工程指示 / 要求簡箋(E.I.)

工程指示編號：EI / 2818 / 21 修改版次：F  
 工程編號：J851 工程名稱：青衣明翹匯  
 工程項目：平台- Window Wall, Aluminium Cladding Feature at Podium 地盤用鐵件  
 收件人：Maggie Lor (羅小姐) 發件人：Yancy Chen 日期：24/02/2021

根據地盤指示，請按附件修改圖紙，其中有 8 張圖紙取消部分燒焊：J851-WW-TJ17, TJ18, TJ19, TJ20, TJ29, TJ30, TJ31, TJ32.

另外 4 張圖紙為加工圖修改：J851-WW-TJ80, TJ85, TJ86, TJ88.

名稱	鐵件加工圖	制圖	WYY	2020.12.03	修改	A	
材料	10mm铁巴+12mm铁巴	復核			日期	2021.2.18	
顏色	热浸镀锌+刷沥青油	批准			圖號	J851-WW-TJ86

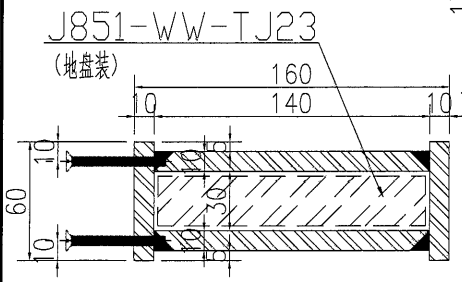
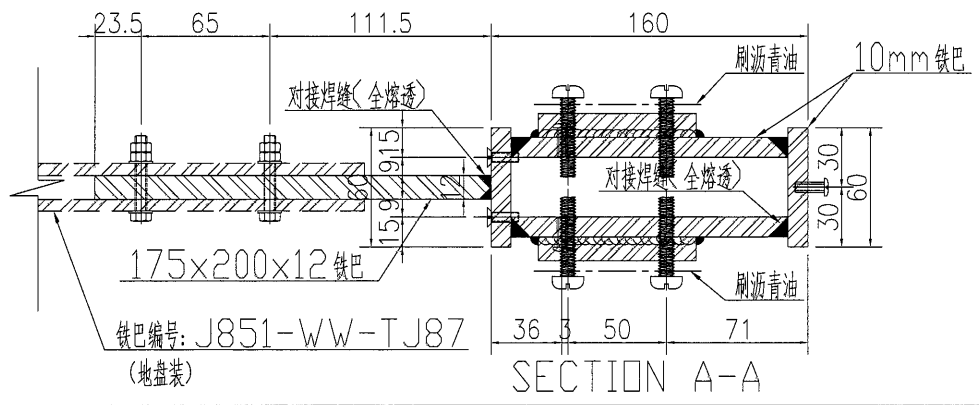
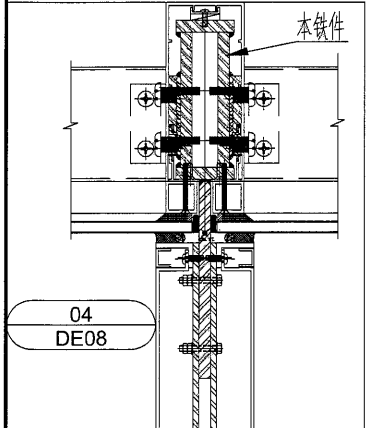
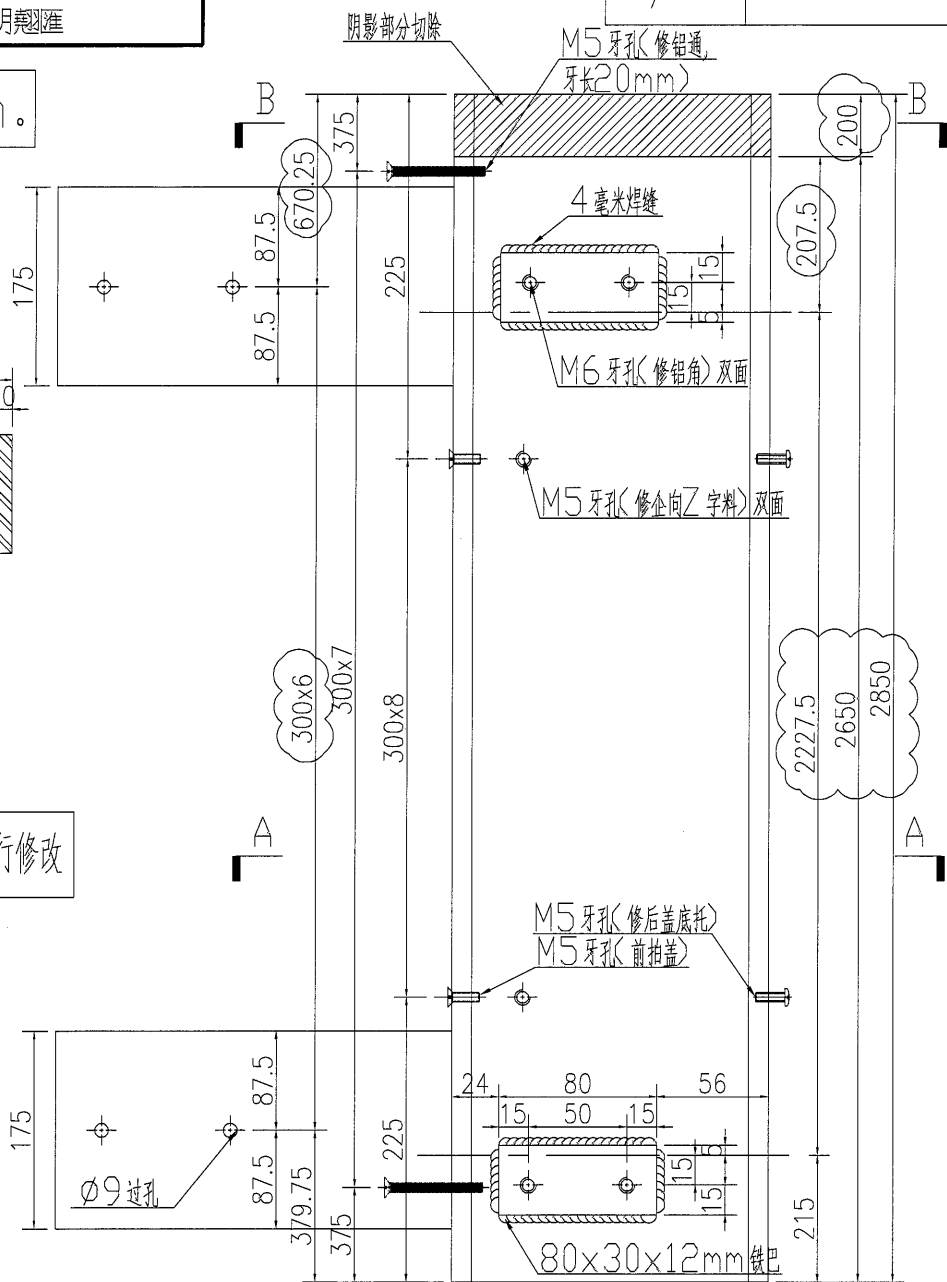
EI2818, 用已加工的铁件进行修改
